八代都市計画道路の変更（八代市決定）

都市計画道路中 3・4・4 号 中央線を次のように変更する。

八代都市計画道路3・4・4号 中央線(古閑中地区)の都市計画の変更について【概要版】

八代都市計画道路 3・4・4 号 中央線の変更【概要版】

計 画 図

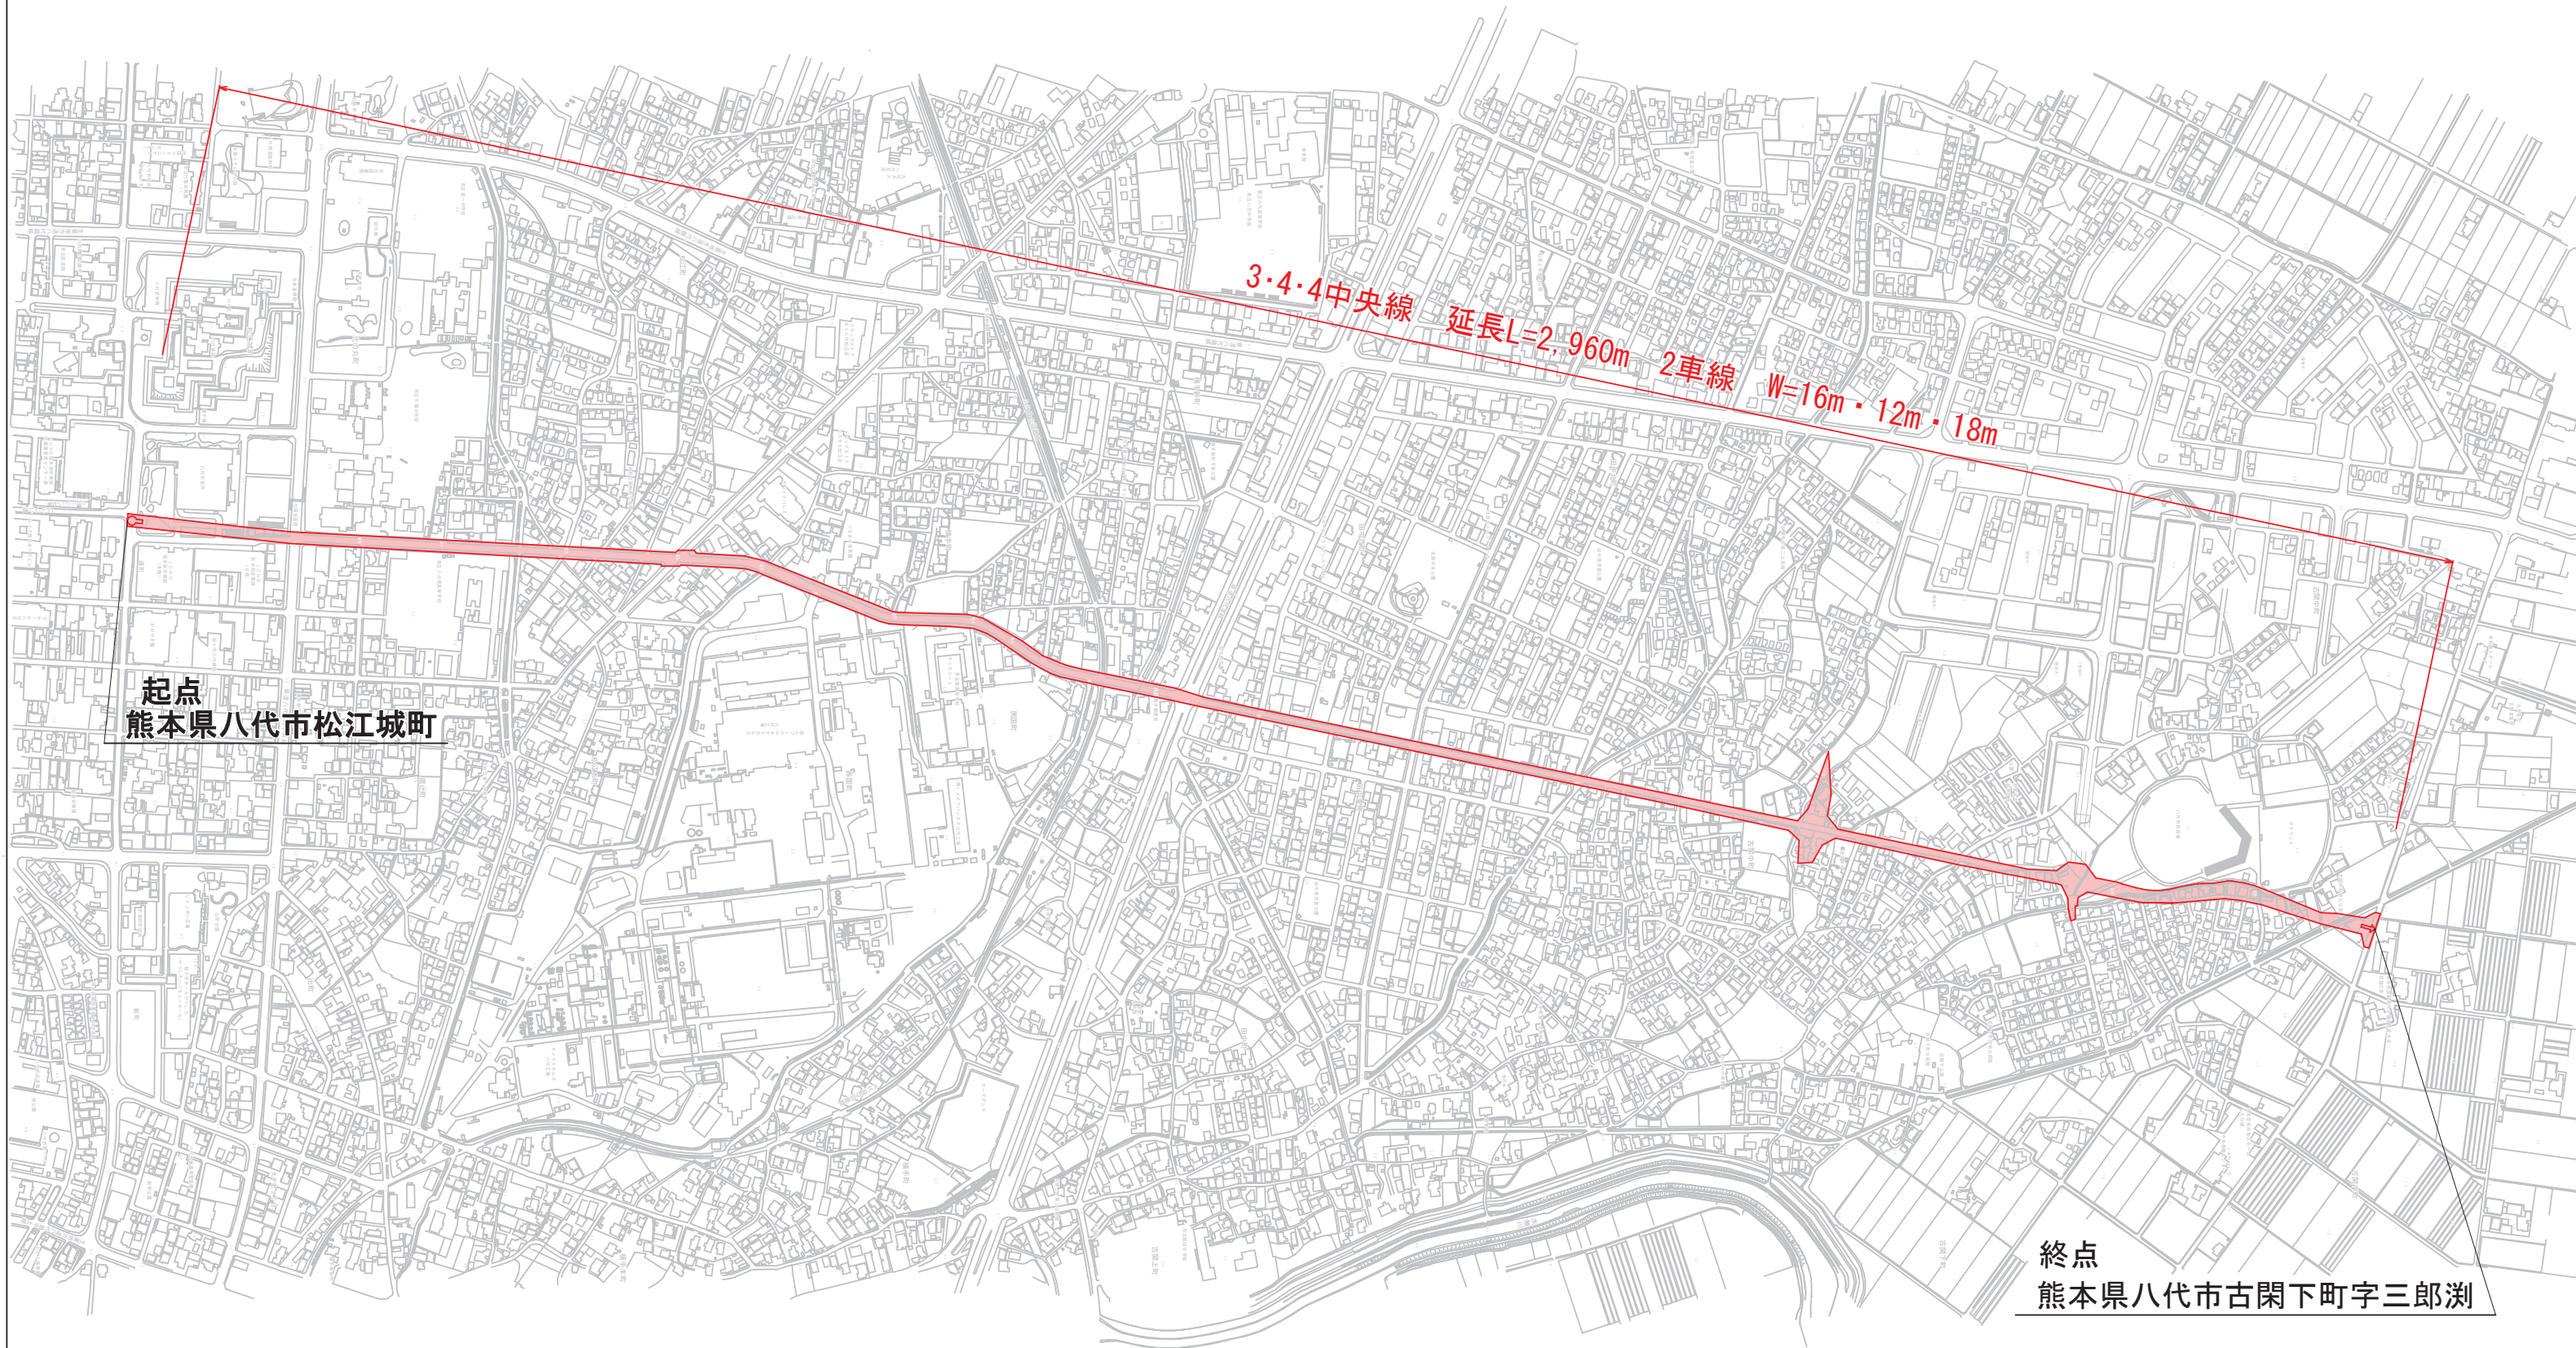
本地区の整備にあたり、都市計画道路古閑中 1 号線との交差点設計及び関係機関との協議結果を踏まえ、安全で円滑な交通処理を図るため、当初計画の直進左折・右折レーンの信号交差点からラウンドアバウト（環状交差点）による交差点整備を行うこととなり、同交差点の東側市道取付において、都市計画区域の変更を行うものである。

平面图 S=1:500

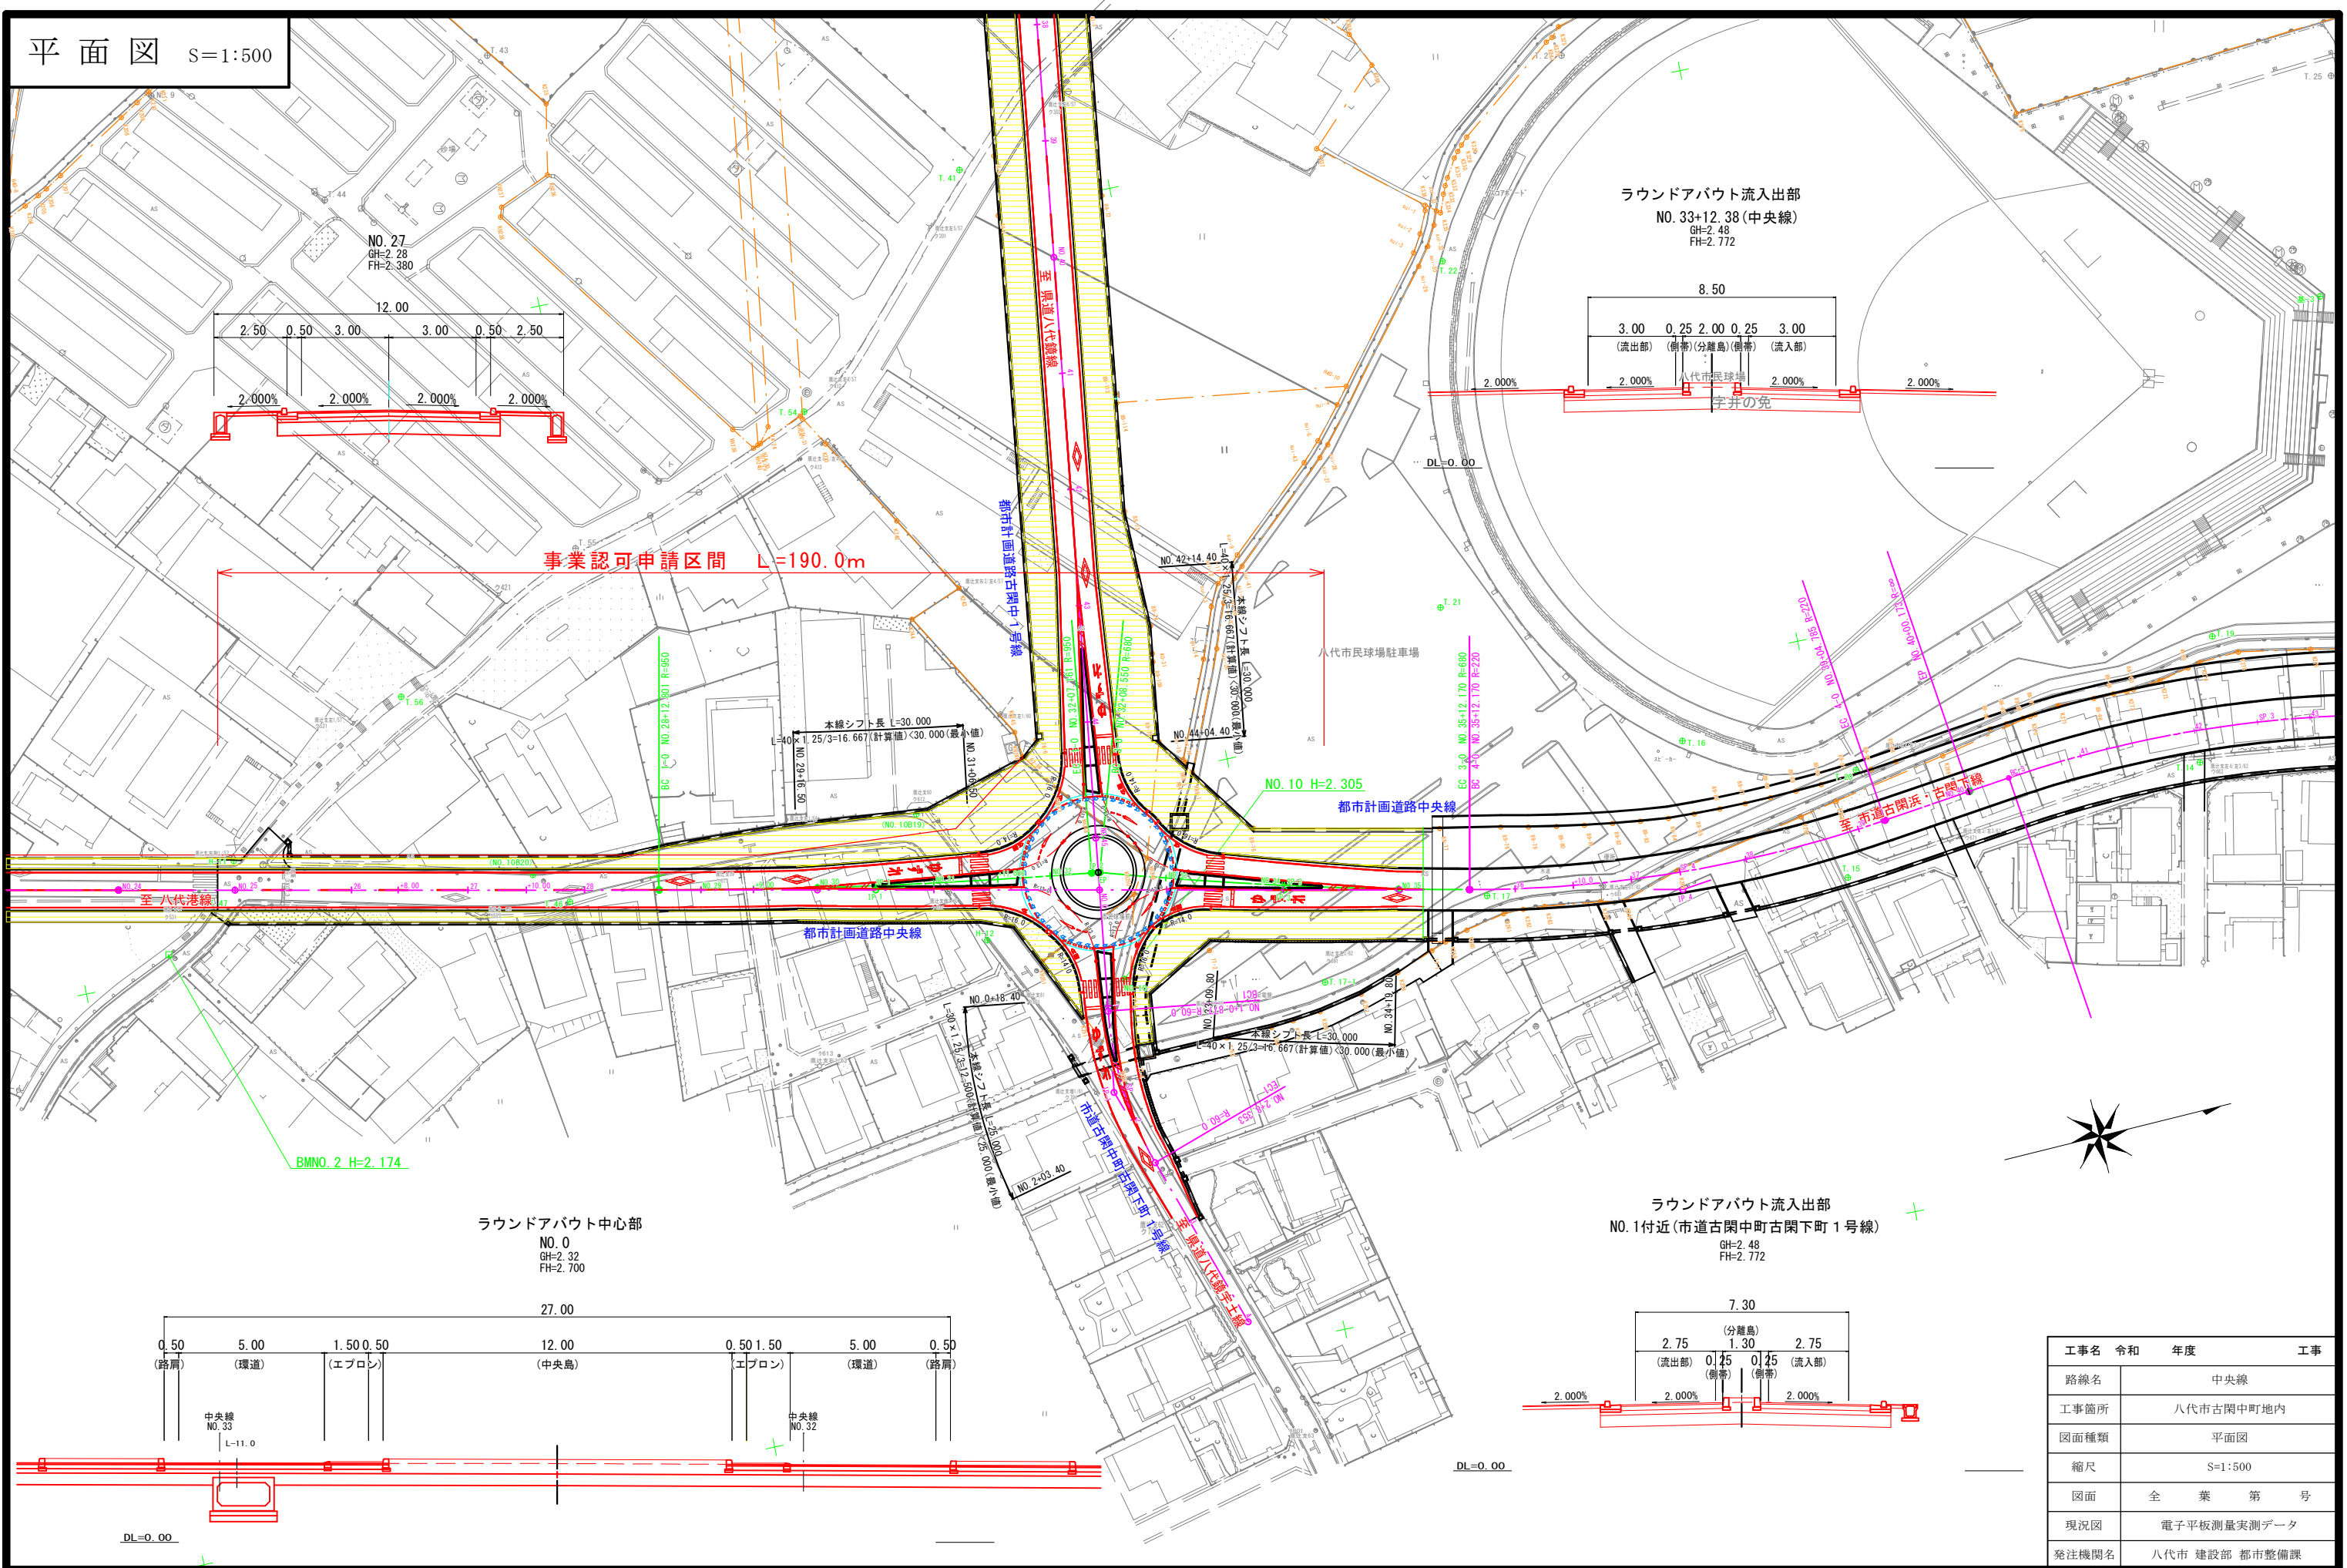
八代都市計画道路3・4・4号 中央線（古閑中地区）について、都市計画道路古閑中1号線との交差点設計及び関係機関との協議結果を踏まえ、安全で円滑な交通処理を図るため、当初計画の直進左折・右折レーンの信号交差点からラウンドアバウト（環状交差点）による交差点整備を行うこととなり、同交差点の東側市道取付において、都市計画区域の変更を行うものである。
